RELATÓRIO DE LEVANTAMENTO SOBRE A INFRAESTRUTURA

**ESCOLA MUNICIPAL MARILCE BENEDITA DE ARRUDA
MUNICÍPIO DE VÁRZEA GRANDE-MT**

PROCESSO Nº	:	248657/2017
UNIDADE GESTORA	:	Prefeitura Municipal de Várzea Grande - MT
CNPJ	:	03.507.548/0001-10
UNIDADE ESCOLAR	:	Escola Municipal de Educação Básica Marilce Benedita de Arruda
LOCALIZAÇÃO DA ESCOLA	:	Travessa Mario Mota, s/nº, Bairro: Centro – Várzea Grande/MT
ASSUNTO	:	Levantamento
GESTOR	:	Lucimar Sacre de Campos (Prefeita Municipal)
DIRETOR DA ESCOLA	:	Tereza de Oliveira Hubner
RELATOR	:	Conselheiro João Batista de Camargo Junior
EQUIPE TÉCNICA	:	Almir Reinehr Gonçalo da Costa Oliveira Freitas

Foto: piso desgastado – 4° ano B

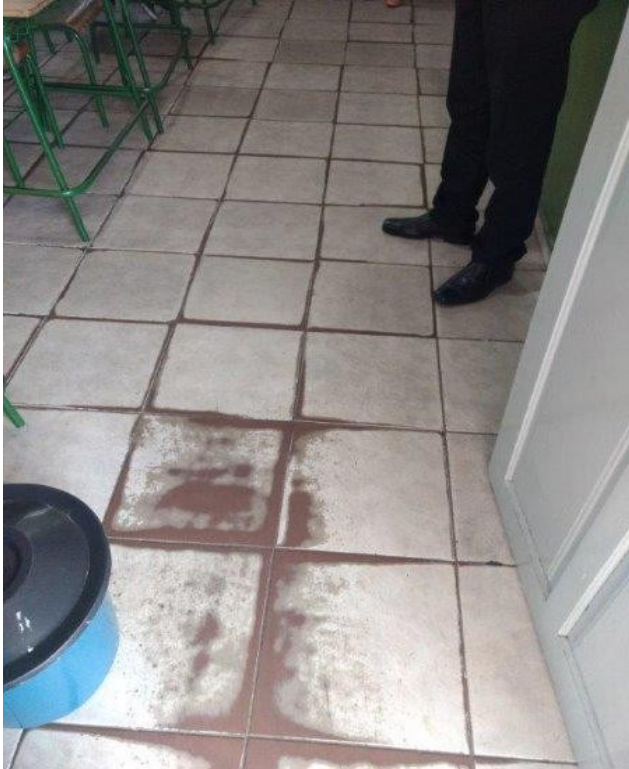
ACHADO Nº 2	
Códigos e descrição dos problemas	12. Pisos ou azulejos danificados / quebrados / ausentes
Local	18. Generalizado
Comentários da equipe de auditoria	Verificou-se que os azulejos do piso estão totalmente desgastados nas salas de aula, na

cozinha e nos corredores. Verifica-se a necessidade de substituição dos azulejos.
Comentários dos entrevistados	---
Percepção do problema pelos entrevistados	80% dos entrevistados responderam que a escola apresenta problemas estruturais nos pisos ou azulejos.
Evidências fotográficas	
Foto: piso desgastado – 2° ano D 	Foto: piso desgastado – corredor 
Foto: piso desgastado – 4° ano D 	Foto: piso desgastado – 4° ano A

Foto: fechadura danificada – 4° ano C

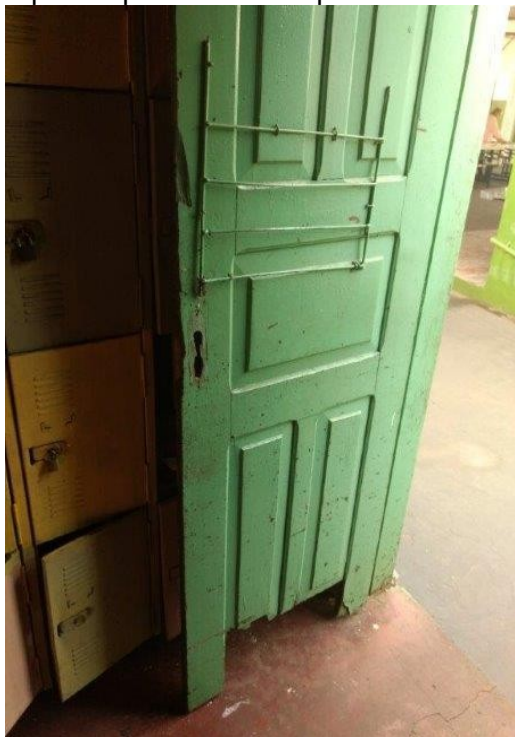
ACHADO Nº 4	
Códigos e descrição dos problemas	17. Porta danificada / ausente
Locais	1. Sala de aula 17. Outros
Comentários da equipe técnica	Verificou-se a existência de porta apodrecida, emperrada e/ou com fechadura danificada (sala do 4º ano C e D e no depósito). Verifica-se a necessidade de reparos das portas desses ambientes.
Comentários dos entrevistados	---
Percepção do problema pelos entrevistados	73% dos entrevistados responderam que a escola apresenta problemas estruturais de portas/janelas danificadas e/ou ausentes.
Evidências fotográficas

Foto: janela corroída pela ferrugem – 4º ano A

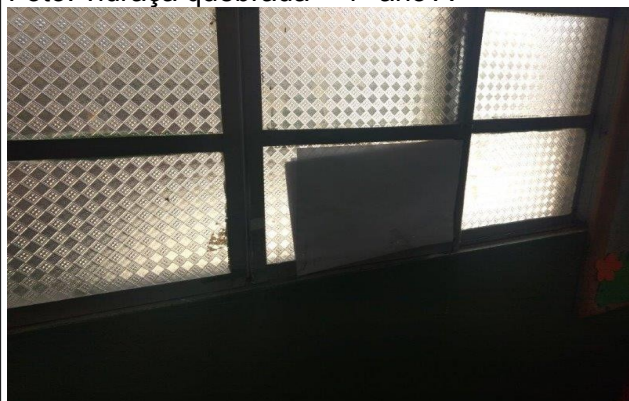
Códigos e descrição dos problemas	18. Janela / vidros danificados
Locais	1. Salas de aula
Comentários da equipe técnica	Verificou-se a existência de janelas danificadas e/ou com a vidraça quebrada nas salas do 4º ano A e B e na sala do 3º ano D. Verifica-se a necessidade de reparos nas janelas desses ambientes.
Comentários dos entrevistados	---
Percepção do problema pelos entrevistados	73% dos entrevistados responderam que a escola apresenta problemas estruturais de portas/janelas danificadas e/ou ausentes.

Foto: parede interna (Pré A – 4 anos)

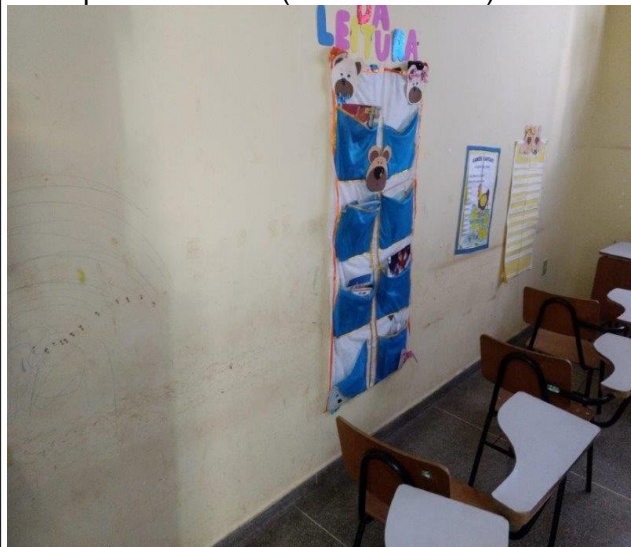
ACHADO Nº 6	
Códigos e descrição dos problemas	16. Pintura
Locais	1. Salas de aula
Comentários da equipe técnica	Verificou-se que a pintura interna das salas anexas (prédio alugado) está bastante desgastada. Caso o anexo seja utilizado no próximo ano, faz-se necessária a pintura interna dessas salas.
Comentários dos entrevistados	“Pintura das salas desgastada.”
Percepção do problema pelos entrevistados	66,7 % dos entrevistados responderam que a escola apresenta problemas estruturais de pintura desgastadas/danificada.
Evidências fotográficas

Foto: porta danificada (sanitário masculino)

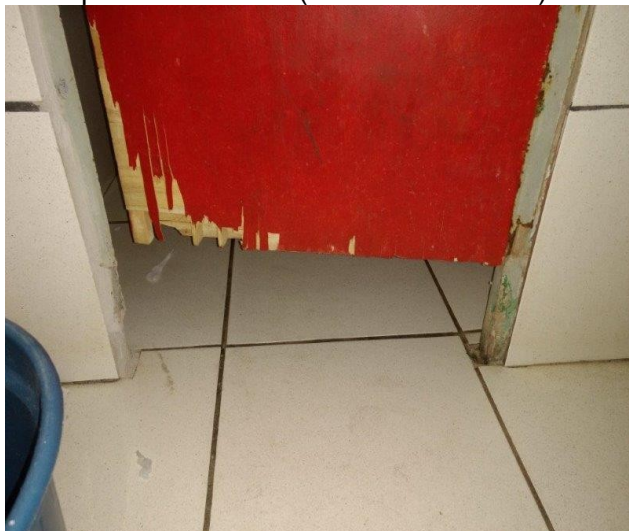
Códigos e descrição dos problemas	19. Outros problemas de estrutura física
Locais	5. Sanitários
Comentários da equipe técnica	Verificou-se uma série de problemas nos sanitários da escola: 1) os boxes são tão pequenos que a porta não abre totalmente (pega no vaso); 2) há portas danificadas e/ou não pintadas; 3) há box sem porta; 4) vasos

sem assento e sem tampa; 5) acionadores de descarga danificados; 6) torneiras quebradas; 7) chuveiro sem ralo. Verifica-se a necessidade de reparos nos sanitários.
Comentários dos entrevistados	“Banheiros dos alunos sem portas.”
Percepção do problema pelos entrevistados	Os entrevistados classificaram os banheiros da escola como sendo péssimos (nota 2,12). Também entrevistou-se uma turma de 25 alunos, sendo que 52% deles responderam que o maior problema da escola são os banheiros.
Evidências fotográficas	
Foto: sanitários pequenos – porta não abre totalmente – pega no vaso (sanitário feminino) 	Foto: vaso sanitário sem assento e sem tampa (sanitário feminino)

Foto: espaço improvisado para os professores (no laboratório de informática).

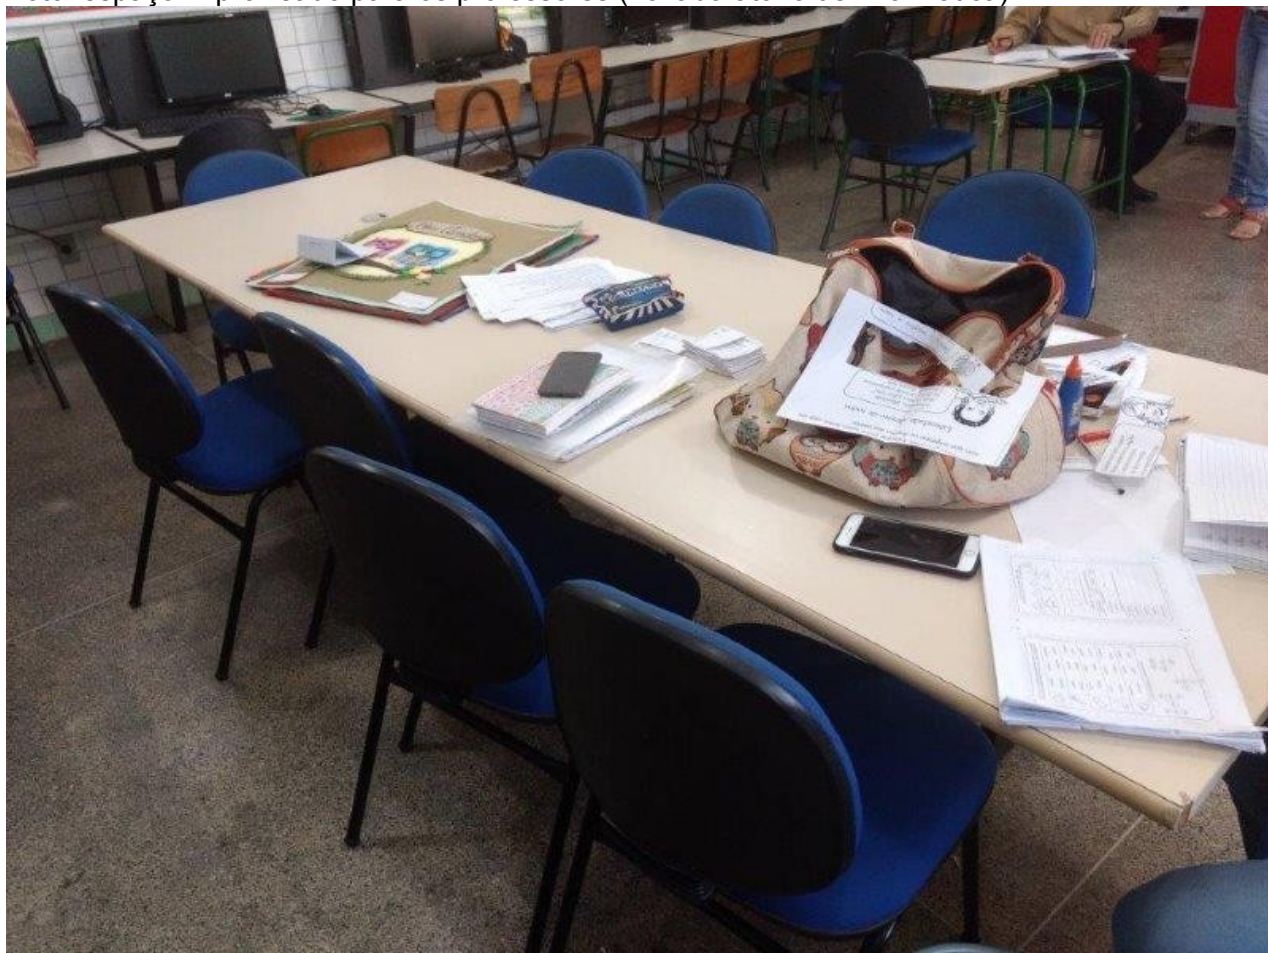
Códigos e descrição dos problemas	91. Ausência de ambiente / espaço escolar essencial.
Local	2. Sala de professores
Comentários da equipe técnica	Verificou-se que a escola não possui sala de professores. O laboratório de informática é utilizado de forma improvisada pelos professores. Verifica-se a necessidade de construção de sala de professores.
Comentários dos entrevistados	---
Percepção do problema pelos entrevistados	80% dos entrevistados responderam que a escola não possui sala de professores.
